**AVIS RELATIF À LA PROTECTION
CONTRE LES EVENTUELS EFFETS NOCIFS ET NUISANCES
PROVOQUÉS PAR LES RAYONNEMENTS NON IONISANTS
GÉNÉRÉS PAR DES ANTENNES ÉMETTRICES STATIONNAIRES**

Commune : RIXENSART - Exploitant : PROXIMUS

Référence exploitant : 02RIX_01

Rapport n° 2843 / 2025

Figure 1 : Vue en plan des lieux de séjour et des points de contrôle

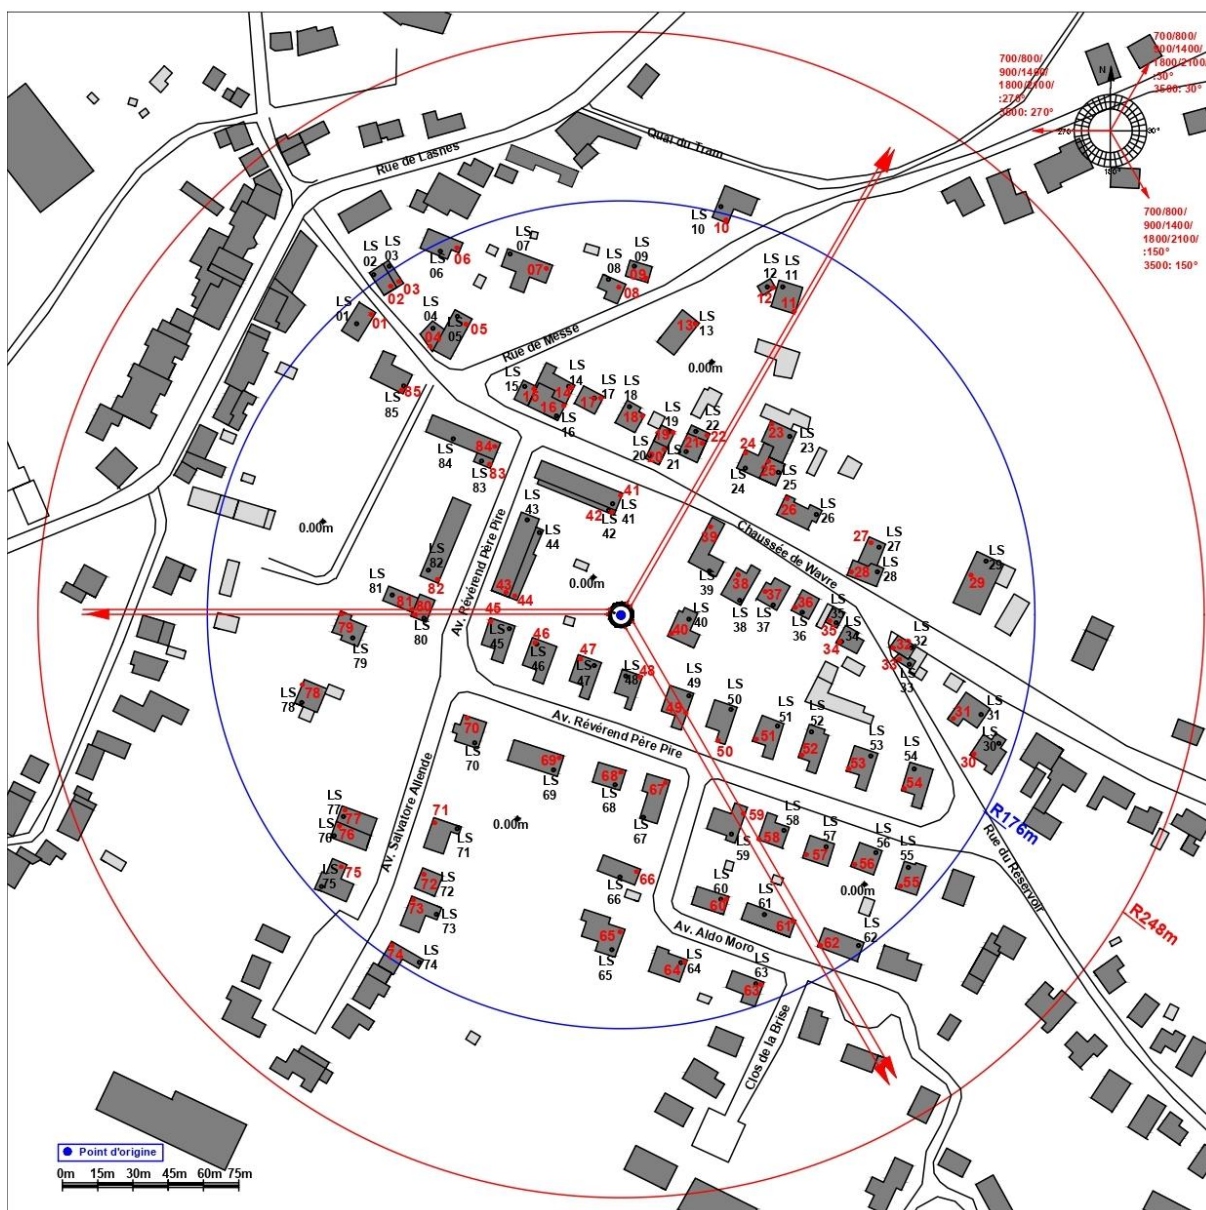
Les fréquences d'émission, la puissance rayonnée par chacune des antennes et leur gain permettent de déterminer le rayon de la zone à analyser. Tout dépassement de la limite par installation est exclu en dehors de cette zone. Le tableau 2 reprend les 35 LS² pour lesquels l'indice d'exposition est le plus élevé. Les différentes colonnes indiquent :

- le numéro du point de contrôle repris sur un des plans de la figure 1;
- le numéro du LS dans lequel se trouve le point de contrôle de la 1^{ère} colonne ;
- l'atténuation d'obstacle prise en compte pour le calcul de l'indice d'exposition dans le LS ;
- le résultat du calcul de l'indice d'exposition.

En ce qui concerne les antennes de l'installation mentionnées dans le tableau 1, la distance maximale à laquelle la limite pourrait être atteinte, à l'extérieur, est égale à 98,7 m. S'il n'y a pas de LS à une distance inférieure, les antennes respectent forcément la limite d'immission.

Dans le cas des LS situés à l'intérieur des bâtiments, une atténuation d'obstacle est prise en compte et il en résulte que la distance maximale à laquelle la limite pourrait être atteinte se réduit à 71,4 m.

Figure 2 : Vue en plan des installations d'antennes dans un rayon de 300 mètres autour de l'installation faisant l'objet de la demande d'avis

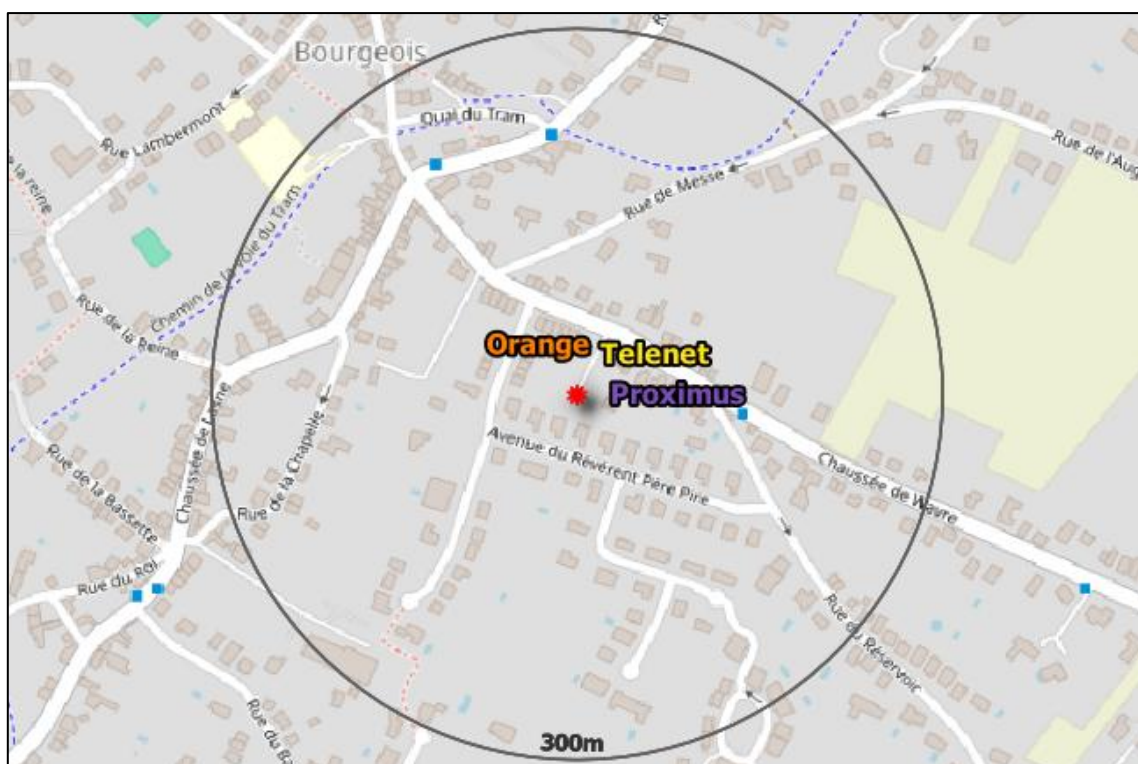
Le plan en projection verticale de la figure 2 indique la localisation des installations d'antennes émettrices stationnaires visées par le décret et situées dans un rayon de 300 mètres autour de l'installation référencée dans le paragraphe 2 et localisée au centre du cercle. Les données de localisation de ces antennes et les avis correspondant sont accessibles via le cadastre en ligne des antennes émettrices stationnaires⁸. Les installations prises en compte dans l'évaluation du respect de la limite cumulative sont les installations d'antennes émettrices déclarées en service par l'exploitant à la date du présent avis, à l'exception de l'installation référencée dans le paragraphe 2 et éventuellement d'autres installations ayant fait l'objet d'une demande d'avis à la même date et qui sont situées à l'intérieur de la zone de 300 mètres de rayon.

- c) dans tous les autres cas, il a été vérifié que la limite cumulative définie à l'article 4, §2 du décret n'est pas dépassée dans les lieux de séjour sur base du nombre d'installations localisées dans la zone d'évaluation de 300 mètres de rayon représentée dans la figure 2, de leur localisation ainsi que des données inscrites dans la figure 1 et au paragraphe 4 du présent avis et dans les avis attestant le respect de la limite par installation ou de la limite abrogée de 3 V/m relatifs aux autres installations reprises dans la figure 2.

Compte tenu des considérations ci-dessus, il apparaît que l'intensité du rayonnement électromagnétique généré, dans les lieux de séjour situés dans un rayon de 300 mètres autour de l'installation référencée dans le paragraphe 2, par l'ensemble des antennes émettrices stationnaires de l'ensemble des exploitants du même site d'antennes émettrices stationnaires respecte la limite fixée à l'article 4, § 2 du décret.
